Rapport d'expertise

Flexible remplissage cuve 1

Société : Flex Kex

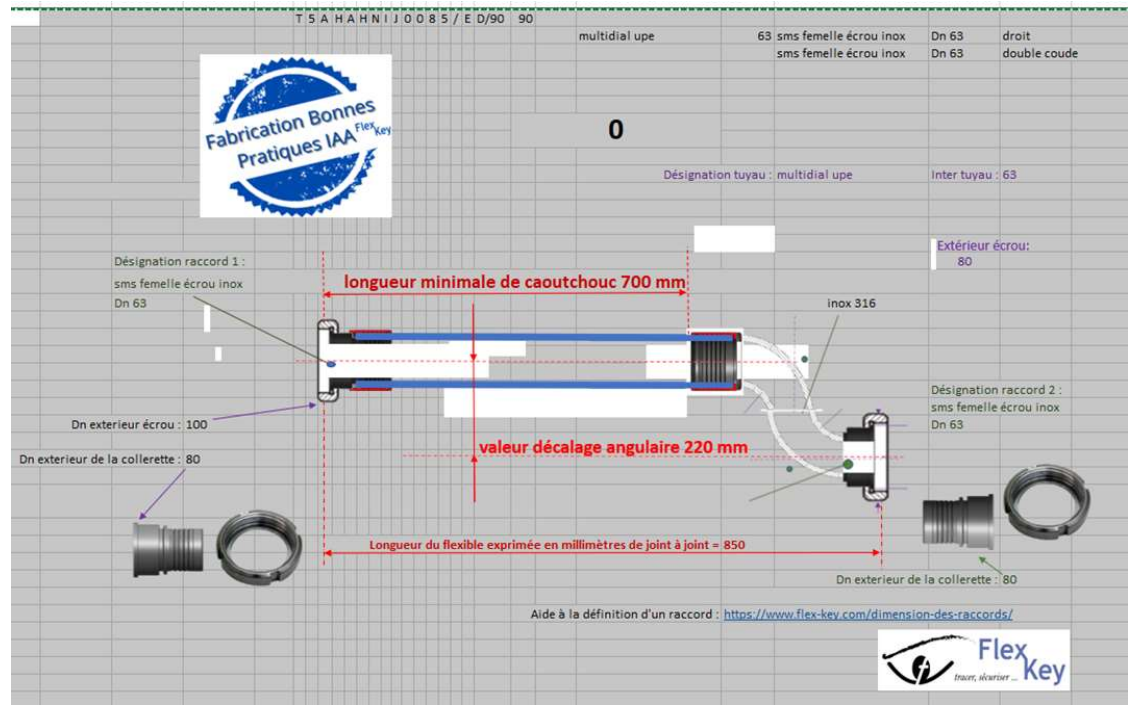
L'analyse interne du tuyau est correcte.

Les conditions de lavage sont légèrement supérieures aux conditions acceptables par le tuyau.

Lors de notre visite nous avons noté qu'actuellement vous aviez deux raccords sms 63 à chaque extrémité et une réduction en 51 pour le passage dans le flexible. Cela n'est pas logique et entraîne des pertes de charges en phase de CIP.

Nous proposons pour le prochain flexible de le réaliser en multial upe 63 selon le plan suivant .
